## 第 5 回明大通り沿道協議会 議事要旨

令和 2 年 10 月 19 日 (月) 9 : 55 ~ 11 : 45  
千代田区役所 8 階第 1 委員会室

## 植樹柵構造と客土の関係について(対象区間:明大通り全線)

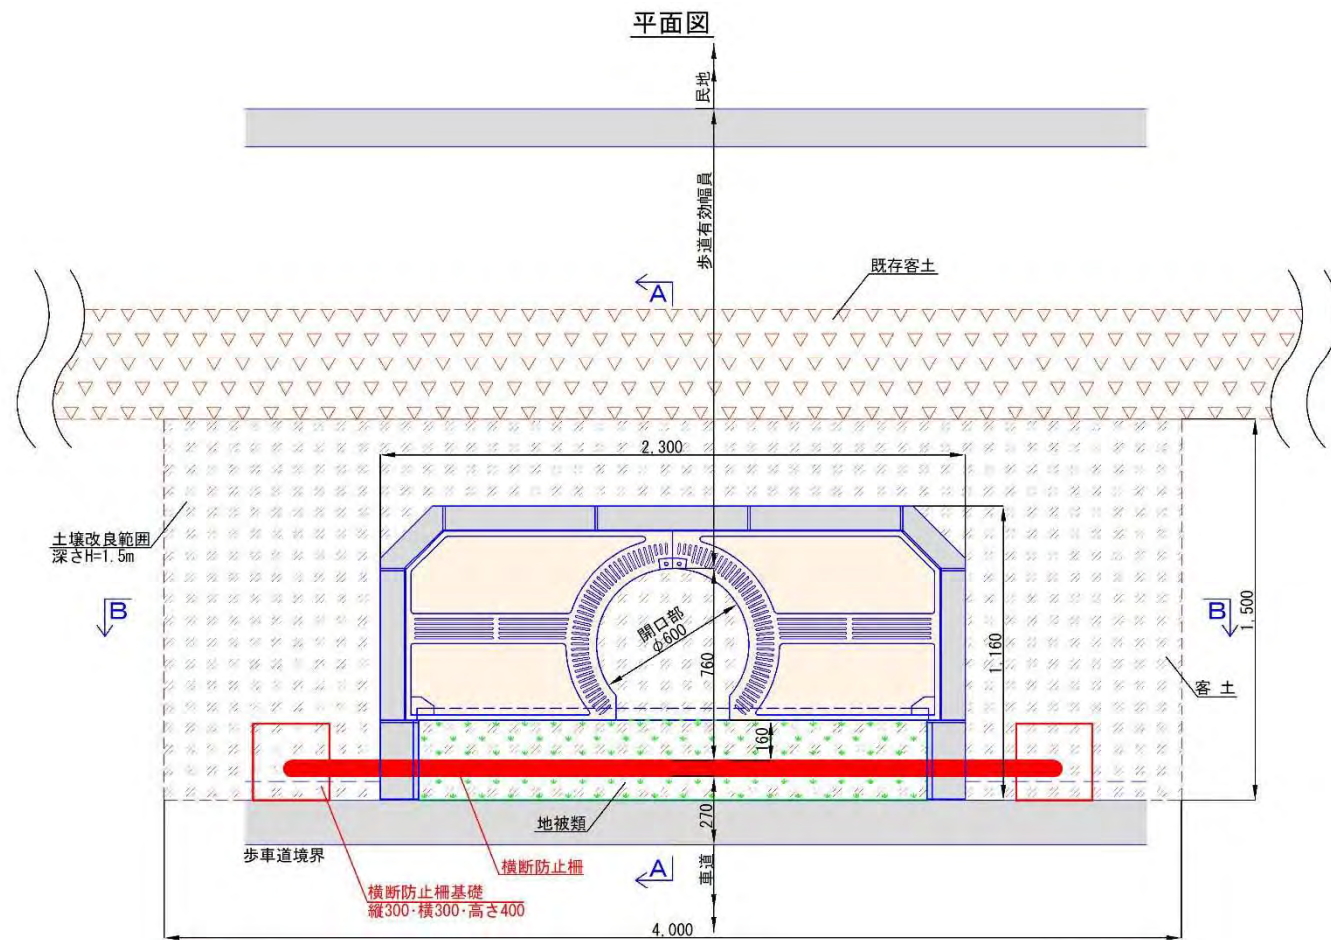
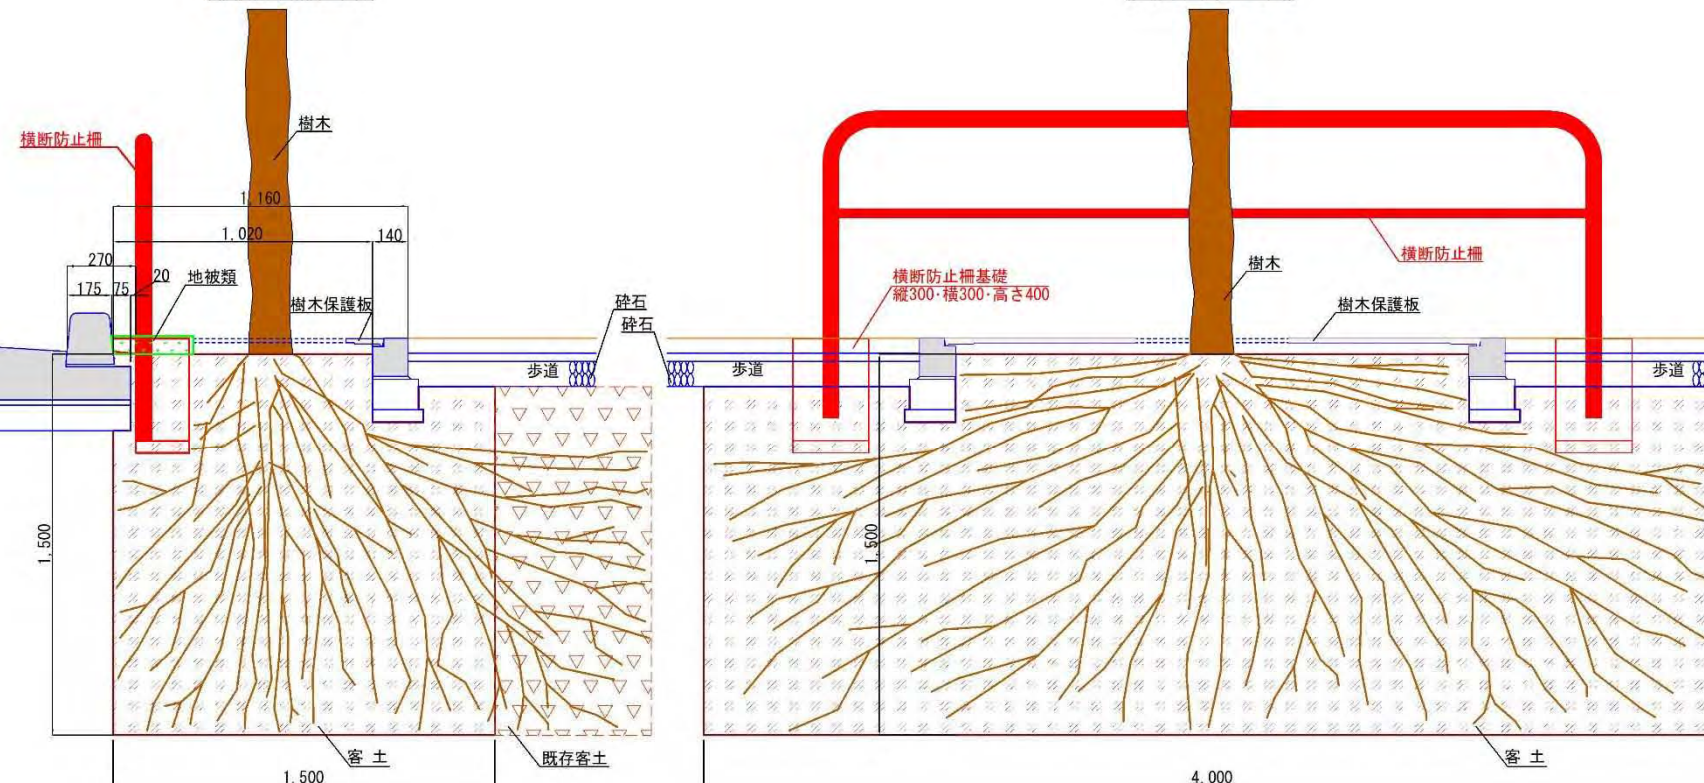
●資料で使われております「客土」という単語ですが、土壌改良には碎石と客土を使用しますので「植栽基盤」という単語を使うことで誤解を解消すべきと考えます。

ツリーサークルに関しては、全国的に多く課題があります。例えば、靖国通りに植栽されているソメイヨシノは、生長に伴い根元保護板に幹が食い込むことが

あるので、整備後の課題と思います。また、経年劣化や錆により根元保護板が外せなくなる問題を解消するよう工夫すべきと考える。

設置から 15 年、20 年後に街路樹の根元が根元保護板に食い込むと想定し、新たなツリーサークルに更新することは、費用の無駄と考えられる。そのため、街路樹の生長に合せ、部分的に取り外し可能な製品を利用することを提案する。

- ① 土壌改良範囲 12m<sup>3</sup> を確保出来ないか。
- ② 街路樹が成長した場合、根元が植栽柵の開口部に収まらないので一部取り外し可能なもの出来ないか。
- ③ 防護柵基礎を土壌改良範囲外に設置出来ないか。

- ① 既存客土は地中に残すため 12m<sup>3</sup> 以上を確保可能。  
(前回示した範囲は、改良する範囲)
- ② 取り外しタイプは、錆などの経年劣化で機能しない事が多いため、成長に合わせて更新する。
- ③ 防護柵の延長を長くすると、たわみや変形が生じ安全上支障が出るため、樹木を中心に基礎の離隔出来るだけ取る配置とする。

第1案:歩道有効幅員最大化案

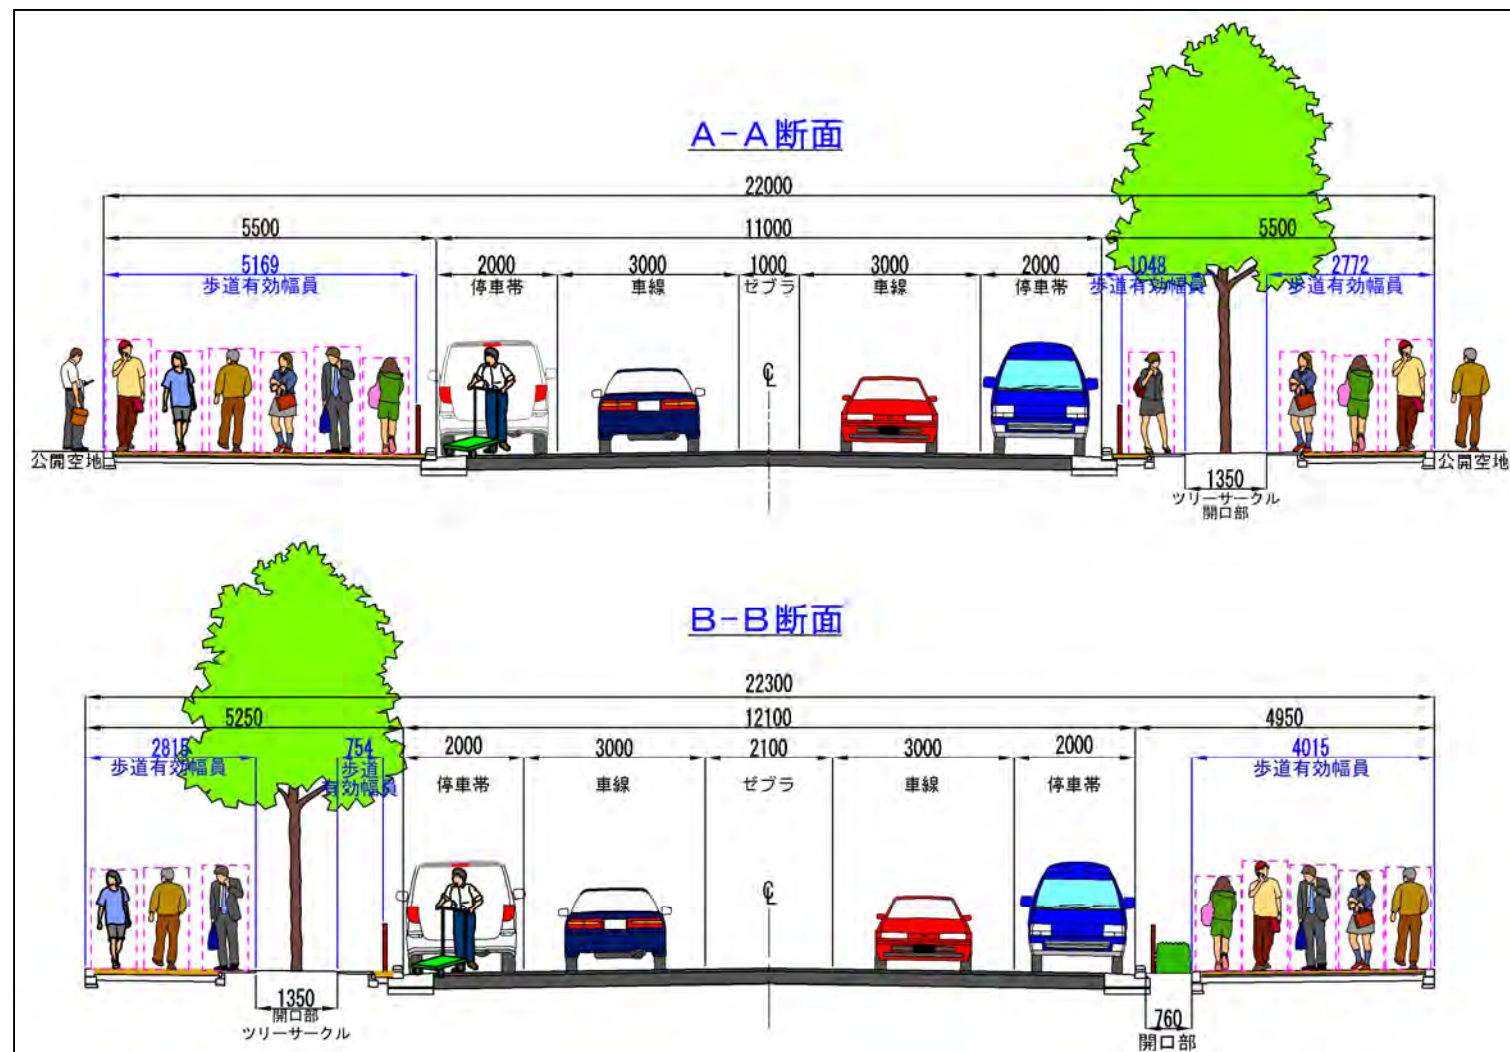
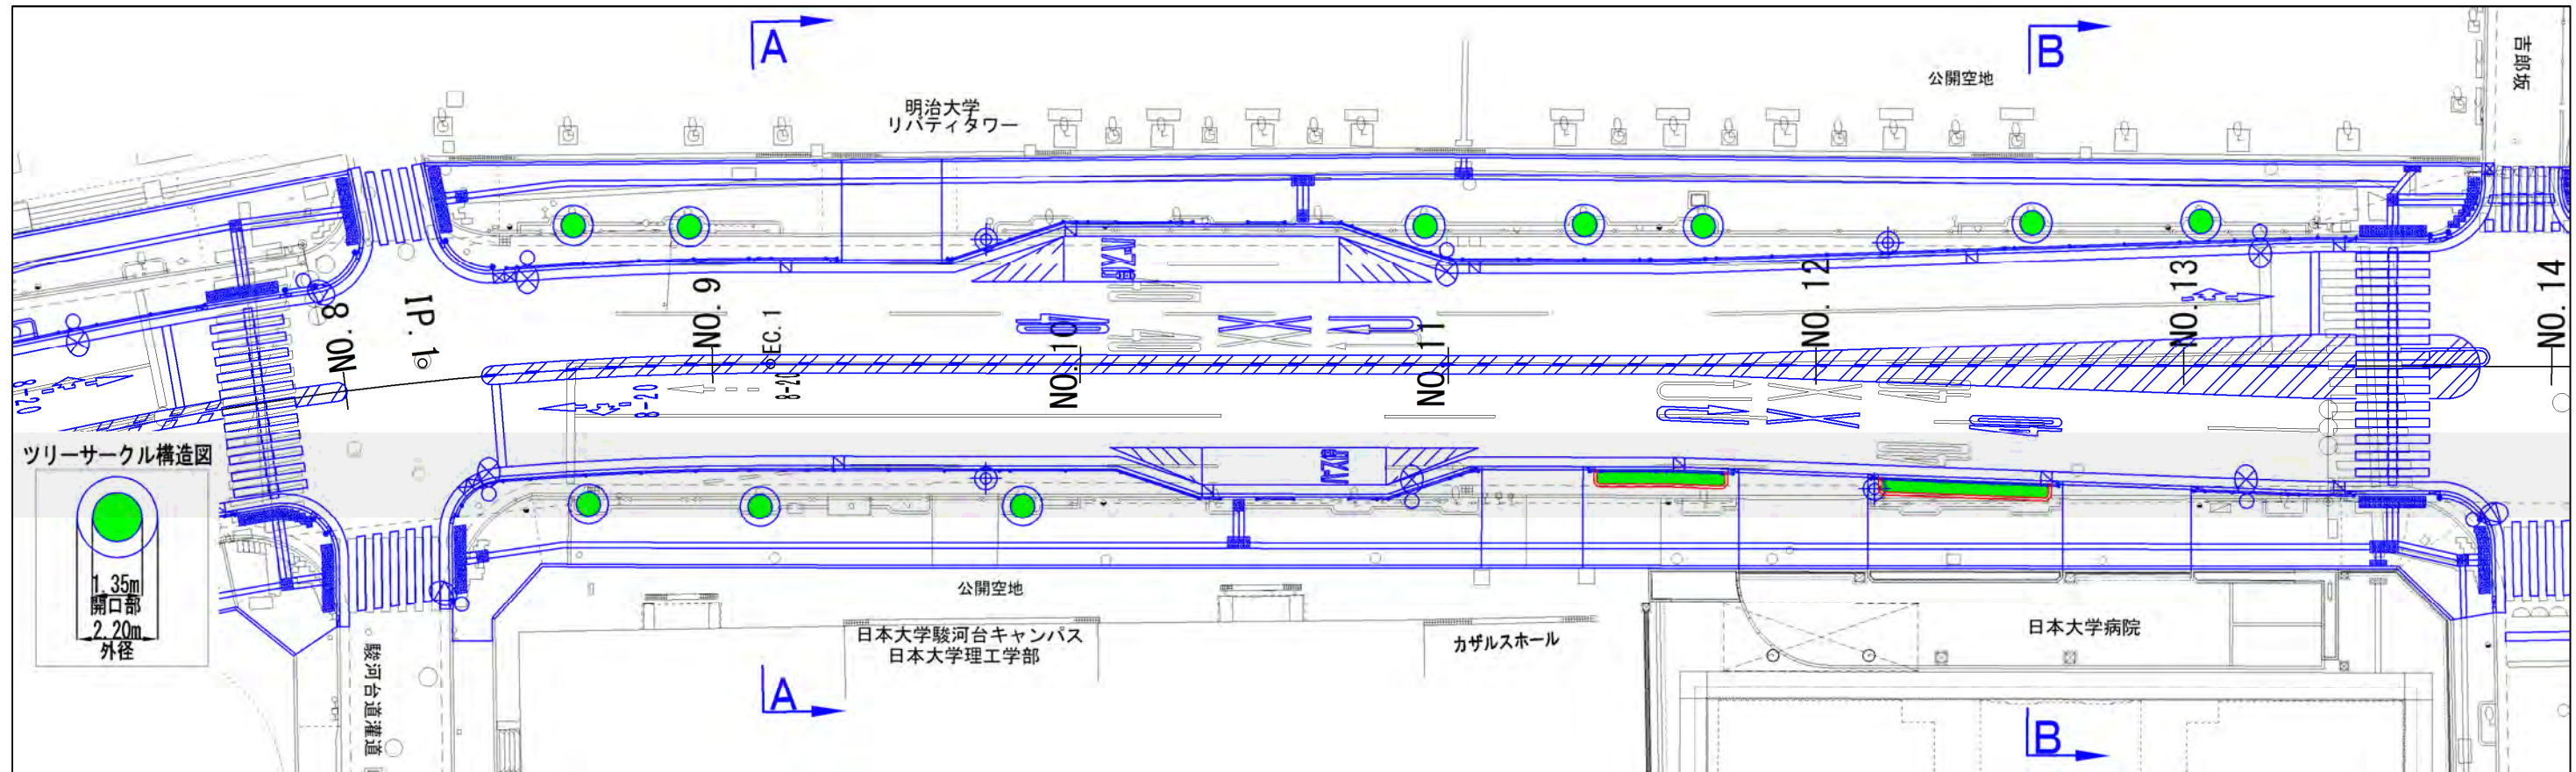
低木の植栽計画について、次の提案があります。日本大学病院前の低木は、車道側に植栽し緑量を確保する。明治大学前は、歩行者の分断を極力避けるよう整備出来る案を次回の協議会で議論出来たらと思います。

- ①植栽帯は、交通安全上高木が植えることの出来ない日大病院前に配置。
- ②歩道有効幅員を最大限活用し、歩行者や自転車に余裕をもった通行が可能となる。
- ③既存の低木植栽がほとんど無くなるため、緑量が少なくなる。
